## **VYSVĚTLENÍ ZADÁVACÍ DOKUMENTACE Č. 1**

Název:	<b>Výměna oken a vstupních dveří na objektu Sokolská 638, Valašské Meziříčí</b>
Druh podle předmětu:	stavební práce
Druh podle finančního limitu:	podlimitní režim
Druh zadávacího řízení:	zjednodušené podlimitní řízení

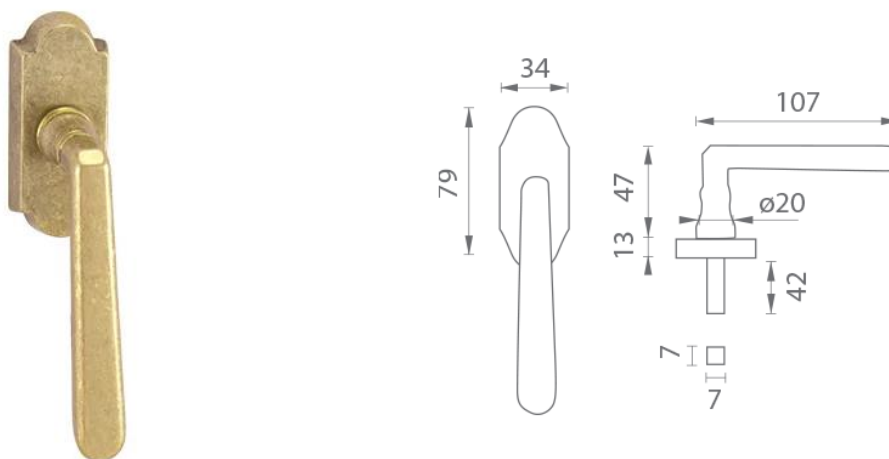
V PD je uvedeno ovládání OLIVKAMI. Při dnešní prohlídce jsme se shodli na standartních okenních klikách, které umožňují 4 polohy včetně mikroventilace. Barva bude vzorkována. Umožňuje zadavatel toto řešení u kování?

**Dle dokumentace pro provádění stavby platí, že typ, tvarové řešení a povrchová úprava kování bude upřesněna na základě dodavatelem předložených vzorků. Kování by mělo v souladu s požadavkem orgánu státní památkové péče představovat repliku historické kliky, která bude přizpůsobena na eurookno. Jedná se o kliku na eurookno s rustikální rozetou z materiálů vysoké kvality.**

Níže pro lepší představu uvádíme možný typ okenní kliky včetně rozkreslení kliky a rozměrů (jedná se o značku ALT WIEN).

Tyto fotografie jsou pouze ilustrativní. Zadavatel užívá odkazu na tento určitý výrobek z toho důvodu, že vymezení pomocí technických podmínek by nebylo dostačující. Zadavatel umožňuje i jiné rovnocenné řešení.

Povrchová úprava kliky bude určena po odsouhlasení zástupcem orgánu státní památkové péče.
